SAMMENDRAG AV UTTALELSER, SAMT VURDERING PLANENDRING 116-10

Hålandshøgda – endring vedr. snuhammer

Figur 1: Nærlekeklassen, med 50 meter buffer. Planområdet er vist med svart stiplet strek.

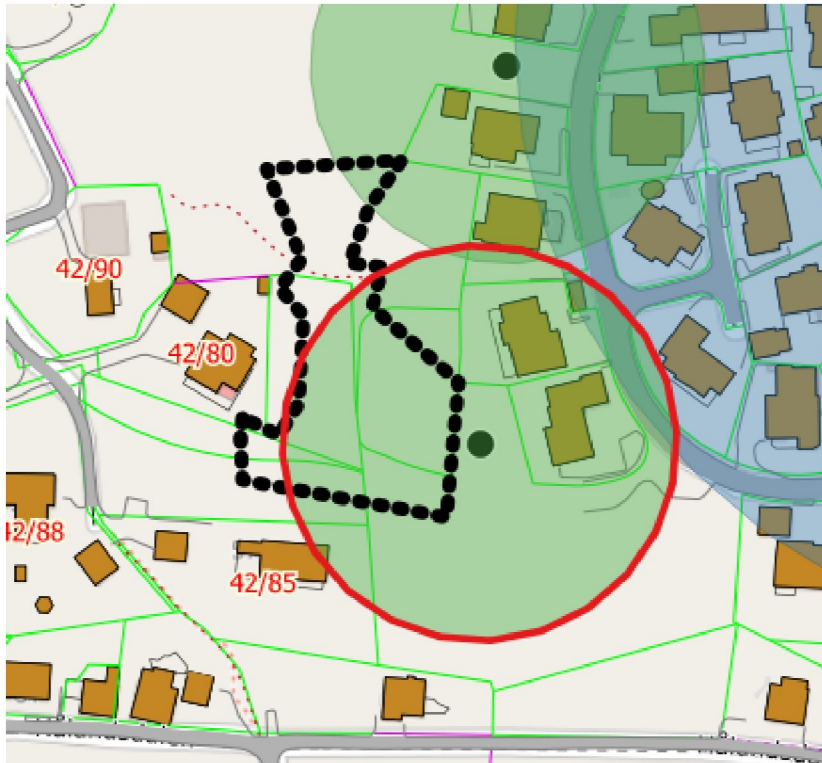
Endringen medfører at 27 m² av tilgrensede lekeplass reguleres til boligbebyggelse. I planbeskrivelsen fremgår det at areal, med tilsvarende størrelse, omreguleres fra boligbebyggelse til friområde, nord for snuhammeren.

Fylkesrådmannen vil be kommunen om å påse at erstatningsarealet gir en fullgod erstatning både størrelsesmessig, men også med tanke på egnethet for lek.

De 27 m² erstattes med 40m² friområde. Resterende lekeplass vil være på 405 m². Det vil dekke en nærlekeplass til 20 boliger størrelsesmessig, men innenfor en radius på 50 meter vil lekeplassen kun dekke et fåtall boliger. Erstatningsarealet vil være en fullgod erstatning både størrelsesmessig og som egnethet for lek.
